多、高层民用建筑钢结构节点构造详图

(2004年局部修改版)

批准部门：中华人民共和国建设部 批准文号：建设[2004]2号
主编单位：中国建筑标准设计研究院 统一编号：GJBT-543(04)
实行日期：二〇〇四年一月二日 图集号：01(04)SG519

目录及修改说明

埋弧焊焊接接头的基本型式与尺寸修改

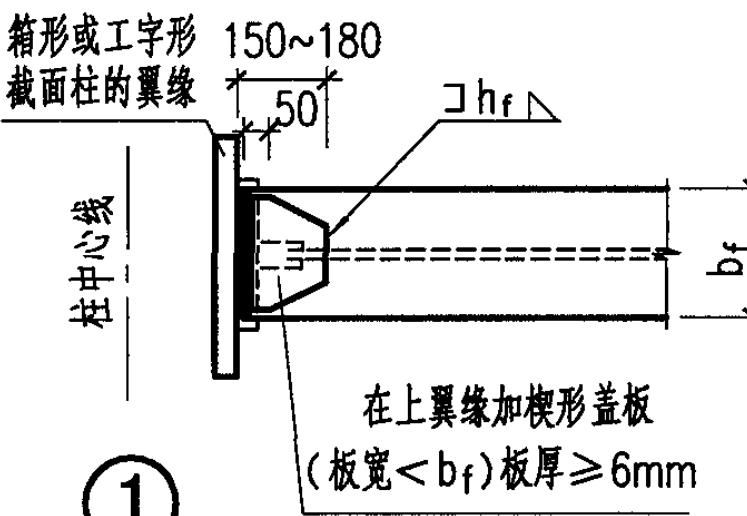
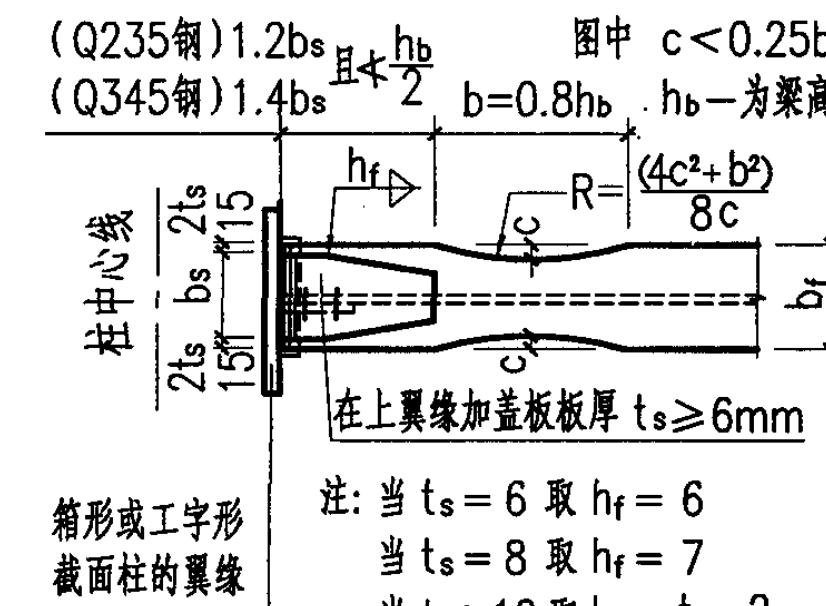
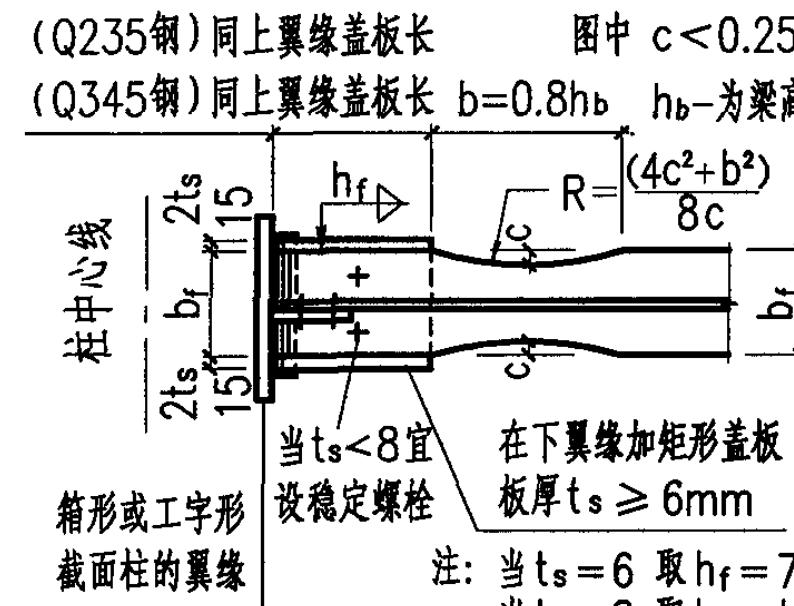
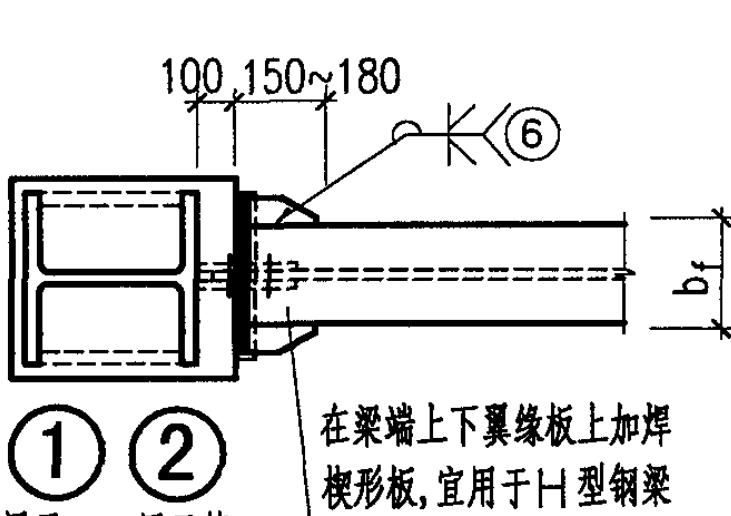
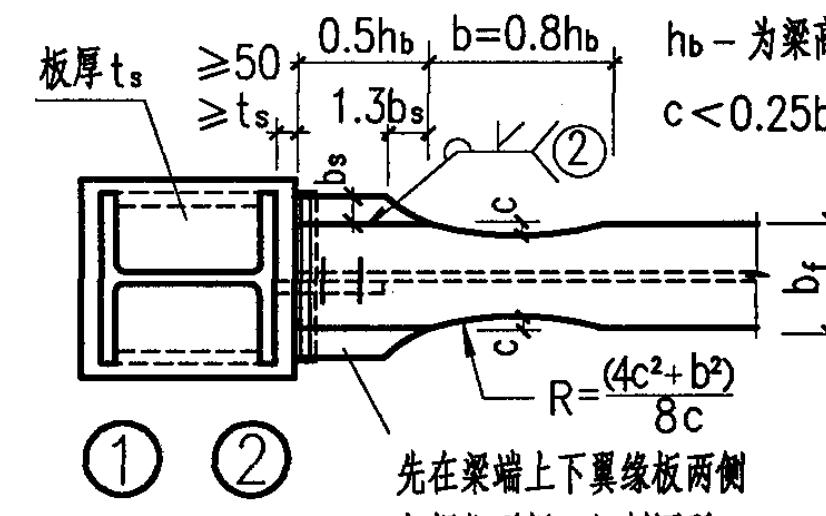
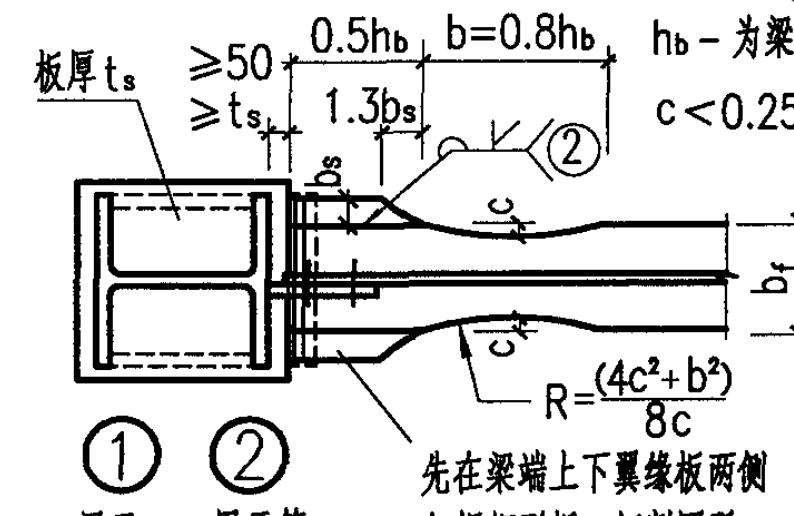
注：1. 原55页作废，以此图为准；图中的 **F** 符号，系表示其焊接位置仅用于平焊。

2. 本页(21)-(31)已按《建筑钢结构焊接技术规程》(JGJ 81-2001)进行了修改，
其余保留不动。
